## POSTANOWIENIE

# **EKSPERTYZA TECHNICZNA**

**dotycząca stanu ochrony przeciwpożarowej**

**Szkoły Podstawowej nr 1**  
*im. Feliksa Nowowiejskiego*

Zdjęcie nr 1  
Widok otworu okiennego przeszklonego szkłem zwykłym w ścianie wewnętrznej stanowiącej obudowę poziomego ciągu komunikacji ogólnej (drogi ewakuacyjnej).

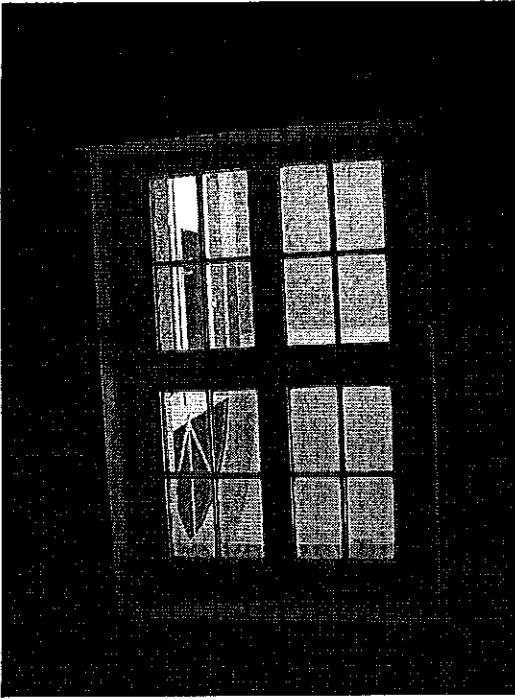
- 9) Obudowa poziomego ciągu komunikacji ogólnej w poziomie parteru nie posiada wymaganej klasy odporności ogniowej (w ścianie wewnętrzonej jest osadzone okno przeszklone szkłem zwykłym). Zgodnie z § 249 ust 1 rozporządzenia j. w. ściany wewnętrzne i stropy stanowiące obudowę klatki schodowej powinny mieć klasę odporności ogniowej co najmniej REI 60.
